Keuringsverslag van een elektrische laagspanning- en zeer lage spanningsinstallatie

NIET CONFORM

Straatnaam Vennekeslaan
Huisnummer 42
Busnummer
Postcode 3665
Gemeente AS
Land België

Controlebezoek van een oude huishoudelijke elektrische installatie van een wooneenheid bij verkoop op vraag van de verkoper volgens (KB 08/09/2019) - AREI Boek 1- 8.4.2. en 8.2.1. en 4.2.4.3.

Afbeelding schakel- en verdeelbord:

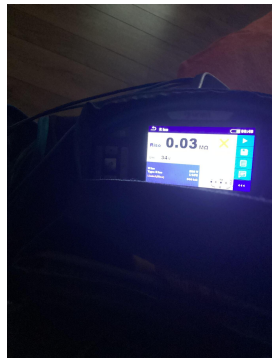
- I1.01 Eéndraadschema van de installatie is niet aanwezig. (Boek 1 Afdeling 2.12 - 2.13 en 3.1.2)
- I1.03 Situatieschema van de installatie is niet aanwezig. (Boek 1 Afdeling 2.12 - 2.13 en 3.1.2)

- I2.02 De waarde van de isolatieweerstand van één of meerdere stroombanen is kleiner dan 0,5M ohm. (Boek 1 Onderafdeling 6.4.5.1.) 2 kringen (zie foto) kring F en J (sauna)

- I5.01 De aanduiding van de stroomkringen en/of apparatuur, aansluitklemmen, enz dient aangebracht of vervuldigd te worden. (Boek 1 Onderafdeling 3.1.3.1. en 3.1.3.3.A. en 5.1.6.1)

- I5.02 Elke elementaire stroombaan moet met een hoofdletter aangeduid worden. Elk lichtpunt, contactdoos, moeten genummerd worden in volgorde gezien vanaf de beschermingsinrichting tegen overstroom. (Boek 1 onderafdeling 3.1.2.1.)

- I5.14 De nominale spanning dient duidelijk vermeld te worden op een oordeelkundig gekozen plaats. (Boek 1 Onderafdeling 3.1.3.3.)
- I8.07 Leidingen zijn te bevestigen met aangepaste bevestigingsmiddelen. (Boek 1 Onderafdeling 5.2.2. en 5.2.9.) Zolder

- I8.08 De geleiders van het type VOB moeten in daarvoor bestemde buizen, kabelgoten geïnstalleerd worden. (Boek 1 Onderafdeling 5.2.9.3. en 5.2.9.6.) Aftakfoos op de zolder

- I8.13 Het gebruik van kabels van het type VTLmb, LMVVR, COAX, VVT is verboden. (Boek 1 Onderafdeling 5.2.1.2.) Zolder
- N3 Het is niet uitgesloten dat bij een nacontrole bijkomende inbreuken worden vastgesteld bij voorleggen schema's.
